Zadeva: **Državni prostorski načrt za glavno cesto G2 108/1182 Zgornji Hotič
Spodnji Hotič**

Zveza: **Stališča do pripomb in predlogov z javne razgrnitve osnutka državnega
prostorskega načrta, ki je potekala v času od 8. septembra do 11. oktobra 2021**

PS : pošiljam še predlog, ki bi ga poimenoval : Rešitev obeh Hotičev »

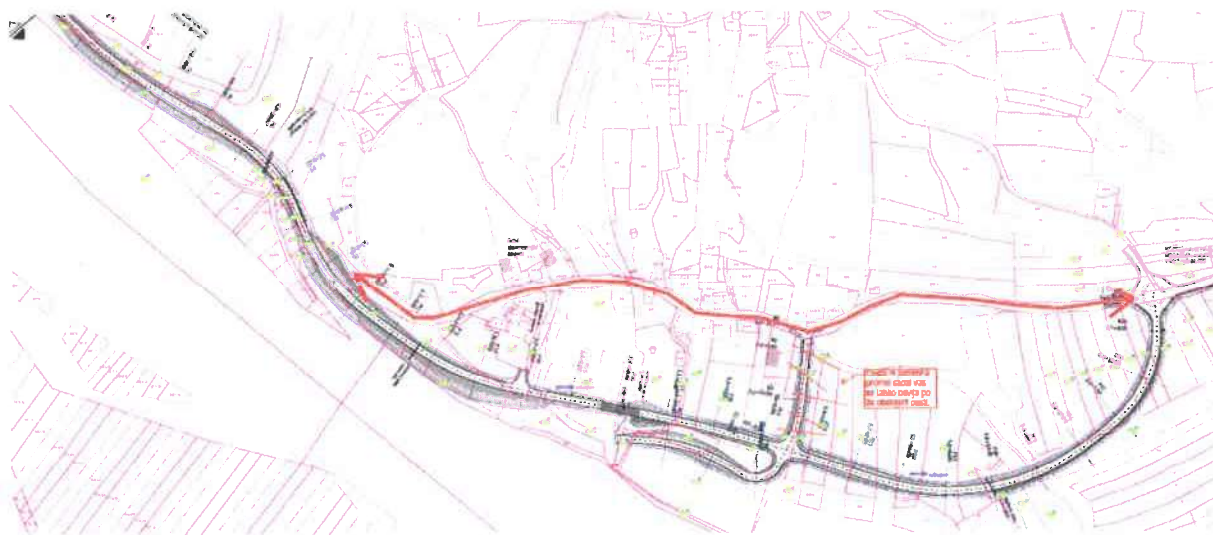
Ver.2 je verjetno predraga za izvedbo, saj bi bila potrebna podobna gradnja kot pred cca 20 leti v Verneku, Ver. 1 pa mislim da je ustrezna, saj ni potrebna izdelava brežine iz skal, utrjevanje itd kot se je to gradilo pri Verneku.

Ver.1 kot na predlogu poteka skorajda v celoti brez večjih posegov in nasipanj nad poplavnim območjem reke Save.

Stališče: Predlog presega vsebine, ki so predmet tega DPN. Rešitve v osnutku DPN so v skladu z optimizirano varianto 2, ki jo je Vlada RS v septembru 2020, potrdila kot najustreznejšo in s tem kot neposredno podlago za pripravo osnutka DPN. Ta varianta ne vključuje urejanja navezave za Zgornjo vas.

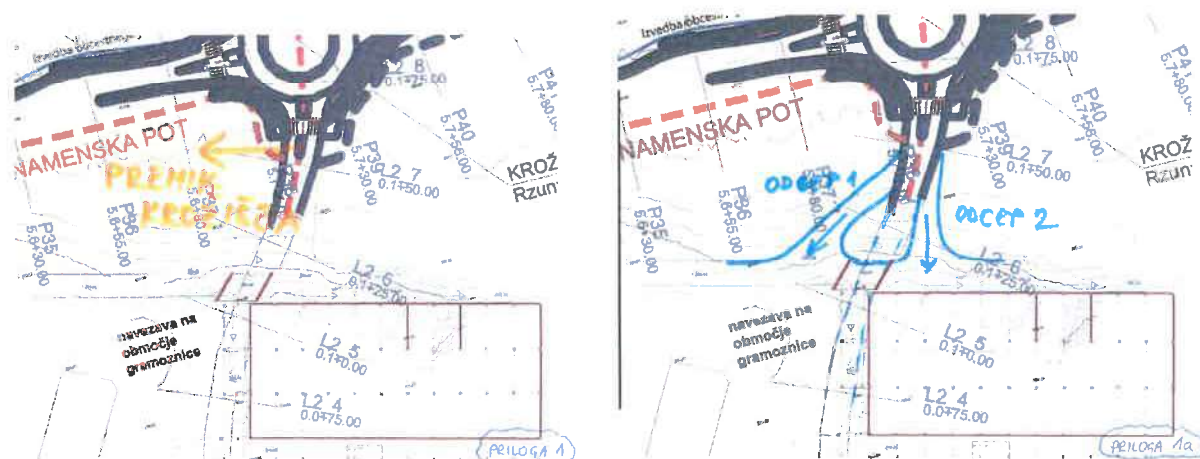
Moj predlog je, da se lokalna cesta za naselje Zg. Hotič (1-5) in krožno križišče (10-3) pomakneta bolj vzhodno - proti Sp. Hotiču, tako da bi parcela 696/2, katere lastnik sem, in spada med zazidljiva zemljišča, ostala v takšni velikosti kot je sedaj in tako primerna za gradnjo. Obstaja resen interes po gradnji stanovanjskega oz. poslovnega objekta na tej parceli. Kot je razvidno iz priložene skice, bi se za namen izgradnje povezovalne lokalne ceste in krožišča uporabilo precejšen del parcele 696/2. Tisto, kar potem ostalo od te parcele bi bilo povsem neuporabno za kakršno koli gradnjo in s tem razvrednoteno.

Stališče: Pripomba se ne upošteva. Rešitve v osnutku DPN so v skladu z optimizirano varianto 2, ki je bila oblikovana na podlagi preverjanja različnih možnih rešitev in jo je Vlada RS v septembru 2020 potrdila kot najustreznejšo; s tem ta varianta predstavlja neposredno podlago za pripravo osnutka DPN.

Priloga 1a in 1b

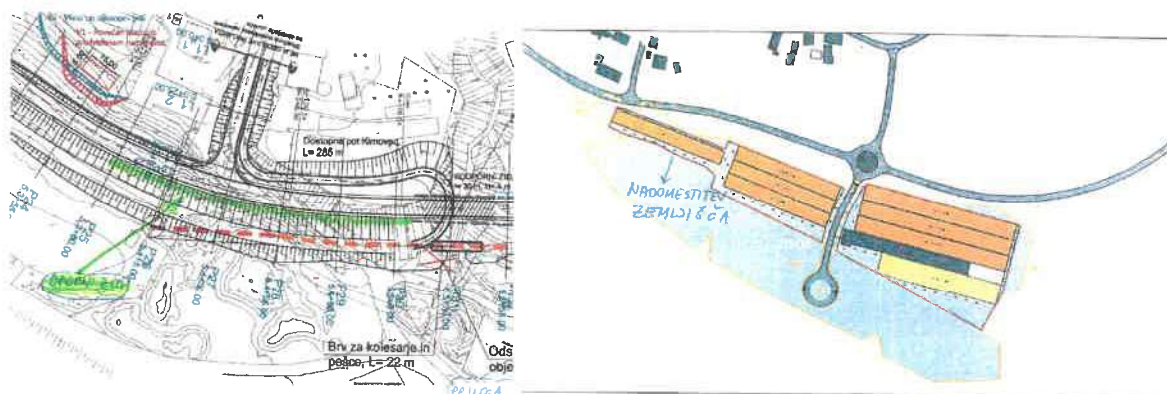
- Krožišče premakniti proti Ljubljani toliko, da bo dovoz do objektov PGM Hotič ravno (Priloga 1).
 - Izvesti dva dodatna odcepa na koti + 258,00 za drugi dostop do objektov (priloga 1a).
 - Pri križišču Kimovec narediti oporni zid namesto predvidenega nasipa, da ostane gradbena parcela (priloga – rdeča črtkana črta) v celoti zazidljiva.
 - Namesto odkupa zemljišče Datam – PGM Hotič nadomestiti na južni stani reke Save, nadomestna zemljišča so na parceli 1601/1 (priloga 3).
 - Od krožišča južno je zemljišče od PGM Hotič in to naj ostane v naši lasti. Priključno cesto bomo sami zgradili. Ovrednotiti strošek priključne ceste in ta iznos kompenzirati, ker bomo gradili sami.
 - Znotraj meje DPN, ki so na območju PGM Hotič in Data M, se dovoli gradnja objektov in naprav.
- (Priloge: 1a in 1b, 2 in 3)

Stališče: Pripomba se smiselno upošteva. Potek priključne ceste od krožnega križišča do betonarne se prilagodi, tako da se upošteva izvoz iz krožnega križišča brez dodatnih ločenih izvozov z obvoznice proti betonarni, namesto izvennivojskega križanja ob predvidenem objektu betonarne pa se predvidi nivojsko križanje.

Za primer, da se v postopkih po sprejetju uredbe o DPN, pri pripravi DGD in izvedbene dokumentacije rešitev na območju večnamenske poti izkaže kot tehnično manj ustrezna zaradi geološko-geotehničnih pogojev, bo v uredbi o DPN dopuščena tudi izgradnja podporne konstrukcije na območju DPN.

Pripomba, da naj se na območju PGM Hotič in Data M dovoli gradnja objektov in naprav, je delno že upoštevana, saj uredba o DPN v 17. členu že navaja druge dopustne posege in dopustne dejavnosti na območju DPN. Poleg tega se pripomba upošteva na način, da se na grafičnih prikazih meja območja DPN nekoliko zoža, tako da se prilagodi dejansko potrebnim ureditvam in posegom.
